## ケイハン製ステンレスマフラー R65-80-100RS/RT 1985-95

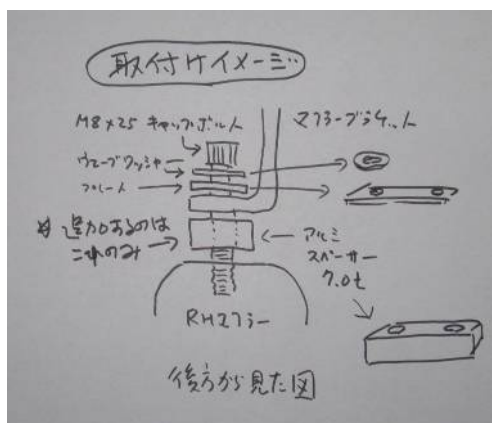
図面数値が間違っているためか左右バランスの合わない固体があります。  
右側マフラー取り付け部にスペーサーを追加することでバランスが整います。

純正と同じ方法で取り付け（右上がり）

右側にスペーサーを追加

挿入位置

アルミスペーサーとスクリュー
